[34] 实用新型名称 破碎搅拌式双绞龙制砖机

申请号: 00818119.5 部门及通知书类型: 5-D 发文日期:

发明名称: 用于挤出水泥制品的方法和装置

## 第一次审查意见通知书

图 1

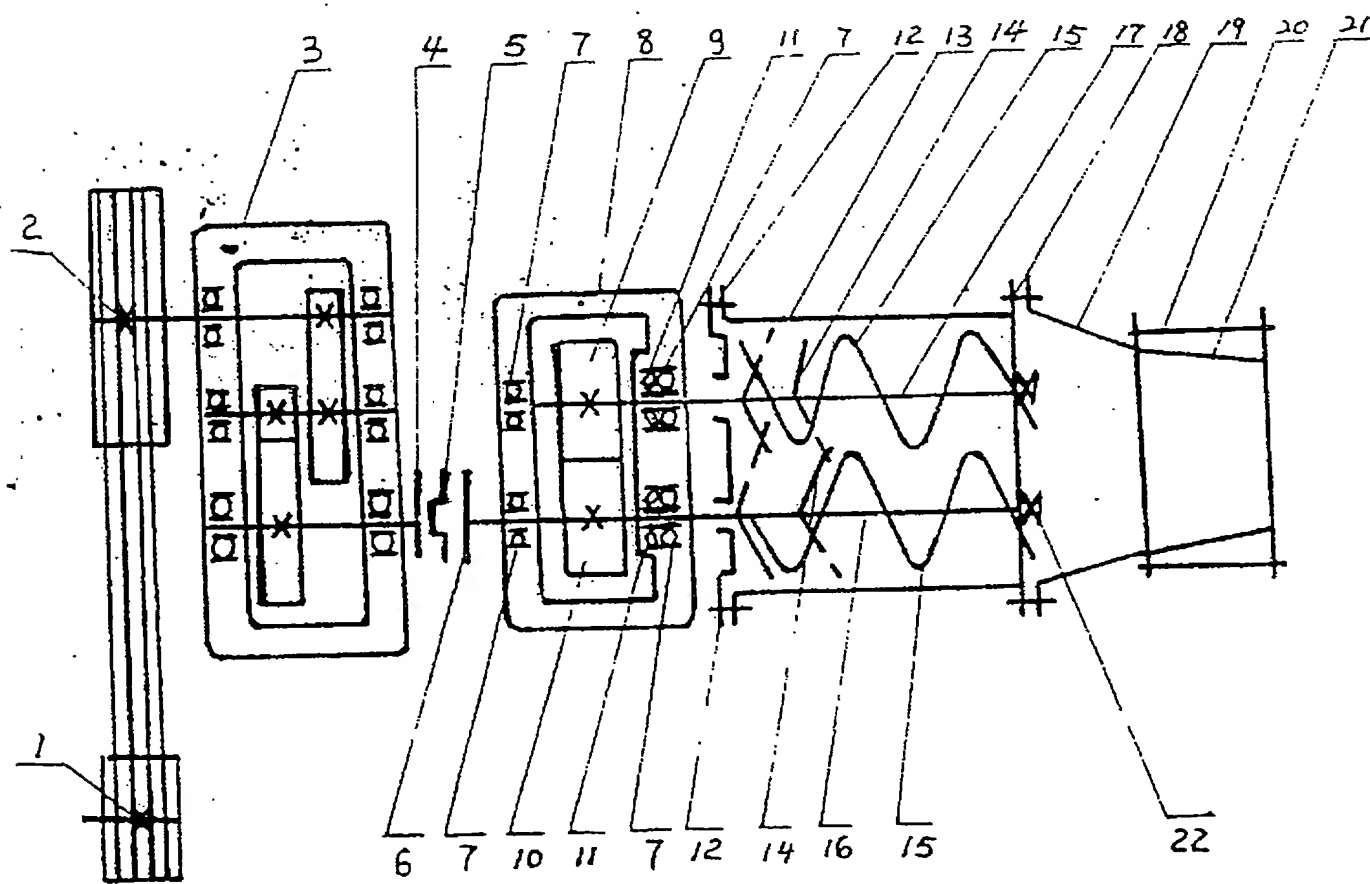
从属权利要求 6 在于具有所述一个或多个加料装置。对比文件 2 披露了所述制砖机具有下料口 24。因此当其引用的权利要求不具备创造性时，该权利要求 6 不符合专利法第二十二条第三款有关创造性的规定。
